## AVIS URGENT DE SÉCURITÉ SUR LE TERRAIN

Objet : Action corrective relative à la sécurité sur le terrain visant à remplacer le support de clameau de la liaison du dispositif d'immobilisation de la tête HFD100 utilisé avec les tables d'opération utilisées dans les blocs opératoires ORT400

Support de clameau HFD100 Objet de cet avis de rappel	Représentation du support de clameau fixé à la table ORT400

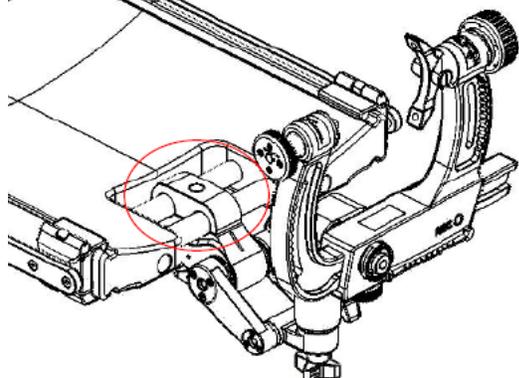
La société IMRIS mène une action corrective relative à la sécurité sur le terrain pour traiter un risque potentiel associé à l'utilisation de la liaison du dispositif d'immobilisation de la tête HFD100 avec la table d'opération ORT400. Elle entreprendra une action corrective pour remplacer le support de clameau, illustré ci-dessous, dans les unités HFD100 concernées se trouvant dans votre établissement.

Il a été porté à notre attention la possibilité d'un mouvement rotatif ou d'une déviation du support de clameau de la liaison du HFD100, qui se fixe sur les chevilles parallèles intégrée à la table ORT400, sous l'effet de forces normales ou prévisibles dans le cadre d'une utilisation clinique. Nous avons identifié des limitations dans la conception actuelle, qui contribuent à ce risque potentiel. Un mouvement rotatif au niveau du point de fixation de la table pourrait entraîner un mouvement du DIT (dispositif d'immobilisation de la tête) susceptible de passer inaperçu, ce qui pourrait se traduire par une situation dans laquelle une intervention chirurgicale ou médicale est nécessaire, une situation dans laquelle une navigation doit être ré-établie, ou une situation aboutissant à une durée supplémentaire sous anesthésie pour le patient. Il peut également être difficile de desserrer le support de clameau après utilisation, ce qui pourrait potentiellement entraîner une lésion ergonomique ou la nécessité de prévoir une méthode alternative lors du démontage de l'équipement. Il n'a pas été signalé à IMRIS de blessures associées à ce défaut.

- Le support de clameau existant du HFD100 utilisé avec les tables ORT400 sera remplacé par un composant à la conception améliorée. Le serre-bloc fractionné et la molette manuelle utilisés pour resserrer le composant sur la table sont en cours d'amélioration afin d'assurer une fixation rigide du HFD100 à la table ORT400.
